改善箇所説明図

基準不具合発生箇所
配電モジュール

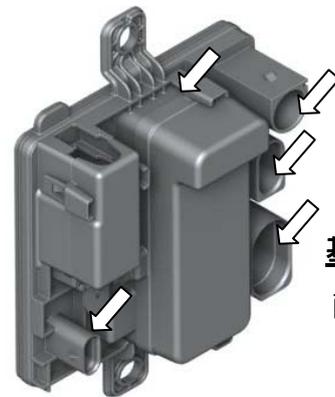
*矢印は湿気の浸入箇所

エンジン電装用配電モジュールの密閉が不十分なため、当該モジュールの蓋およびコネクターより湿気が浸入し、モジュール内の回路が短絡することがある。そのため、走行中にエンジン ECU へ電気が供給されなくなり、エンジンが停止して走行不能となるおそれがある。また、駐車中において電動燃料ポンプ等が作動し続け、バッテリーが消耗して、エンジンが始動できないおそれがある。

全車両、配電モジュールを対策品と交換する。

識別：配電モジュール上部に黄色ペイントを塗布する。
